**Verbeteren veiligheid rondom de rotonde Scholeksterlaan –
Zijperweg - Lagedijkerweg**

BERT NIEBOER

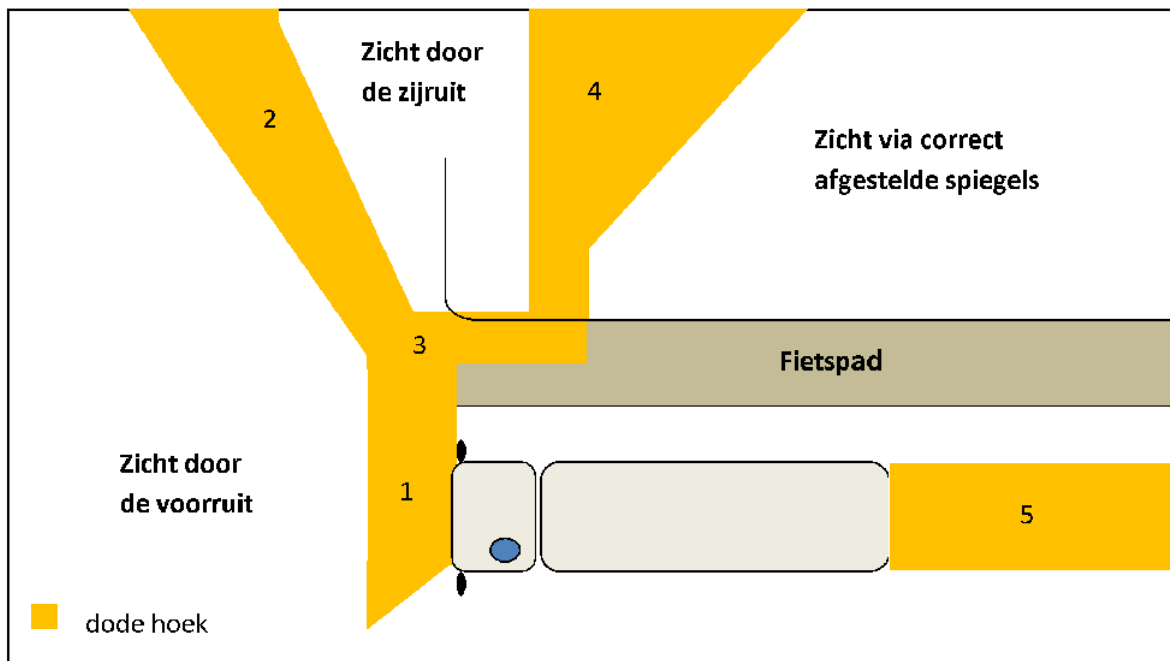
Dit deel van het industrieterrein is minder geschikt voor zware vrachtwagens. Want de dode hoek is vanwege de ovale constructie van de rotonde nog groter als normaal. Het vrachtverkeer naar o.a. de asfaltcentrale en zandoverslag zal via de Zijperweg moeten worden afgewikkeld. Het komt regelmatig voor dat fietsers hier fors in de remmen moeten, ondanks het feit dat ze voorrang hebben. De Lagedijkerweg en de zijstraten zullen ook afgewaardeerd moeten worden naar 30 km

zone, vanwege het karakter als erftoegangsweg van de vele bedrijven die hier uitritten hebben. En ook vanwege de activiteiten rondom jachthaven, camperparkeerplaatsen, verkoopuitstalling auto's en automuseum.

Aangetekend moet worden, dat volgens afspraak nummer 6 van het convenant Duurzaam

Veilig sinds 1997 geen enkele kruising meer aanwezig mag zijn, binnen het 50 km gebied, waarbij de voorrang niet geregeld is. Advies is de route naar de asfaltcentrale aan de Langelooop via de Zijperweg als voorrangsweg in zijn totaliteit uit te voeren. Wegwijzer vrachtverkeer Lagedijk op rotonde verplaatsen richting Zijperweg.

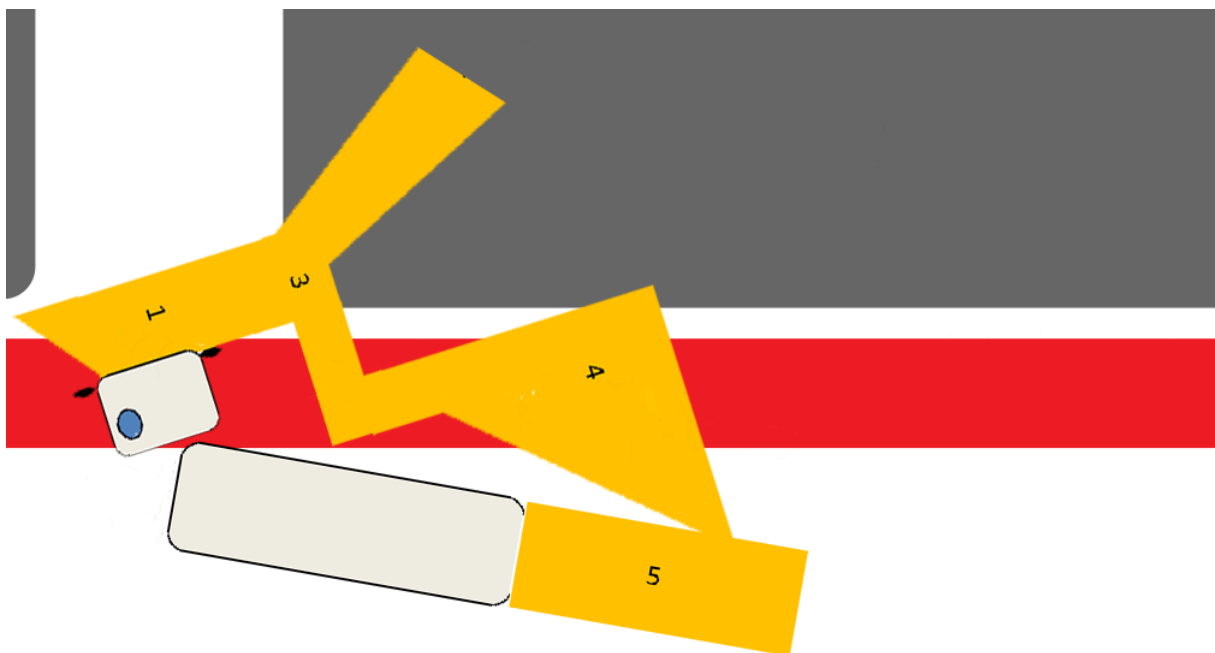
Dit is het schema zoals vrachtwagenchauffeurs hun spiegels af moeten stellen, in de gele vlakken zien ze werkelijk niets. Hoe scherper de draai, hoe groter de dode hoek. De vlakken zijn dusdanig groot dat een grote personenauto of een schoolklas kinderen hier helemaal in verdwijnt. Over links ziet de chauffeur helemaal niets

De twee afslagen voor het auto- en vrachtverkeer naar de Lagedijkerweg en de Zijperweg zijn extra gevaarlijk, omdat met name het afslaand vrachtverkeer, de fietzers niet kan zien, vanwege de extreem grote dode hoek. Door de ovale vorm van de rotonde is dit nog ernstiger als bij een normale rotonde en daarmee dus nog gevaarlijker. Omdat de truck een veel scherpere hoek naar rechts moet maken, ziet hij alleen de zijkant van de oplegger.

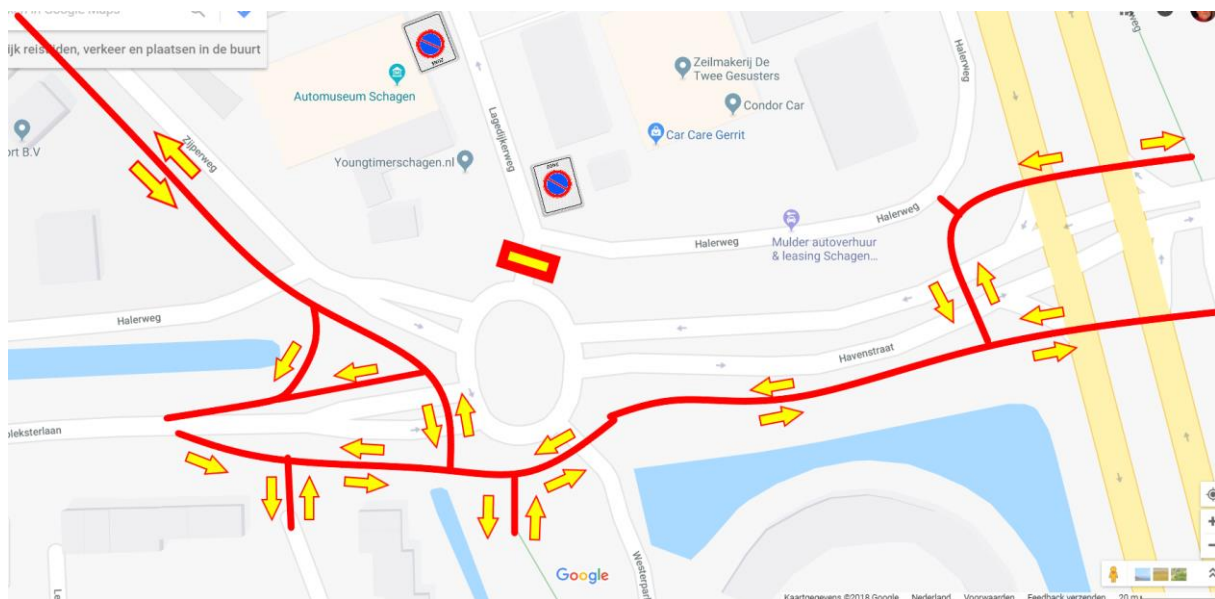
Onbegrijpelijk is het, dat met het plaatsen van paaltjes op de havenboulevard aan de Westerweg, de gemeente Schagen met zijn verkeersmaatregelen, zijn eigen Recreatiehaven annex camperplaats in twee stukken deelt, terwijl hier, vele andere, betere, mogelijkheden zijn. De route van het havenkantoor (waar aangemeld moet worden) naar de overkant van de haven via Passage en N245 Westerweg en de kruising bij de Sportlaan naar de camperplaatsen is voor een toerist een onbegrijpelijke route.

De paaltjes zouden verplaatst kunnen worden naar het einde van de boulevard.

Ook zou de aansluiting van de haven met de Westerweg afgesloten kunnen worden wat de doorstroming op de N245 (Westerweg) zou verbeteren en de paaltjes verwijderen, die dan geen eenzijdige ongevallen meer kunnen veroorzaken.
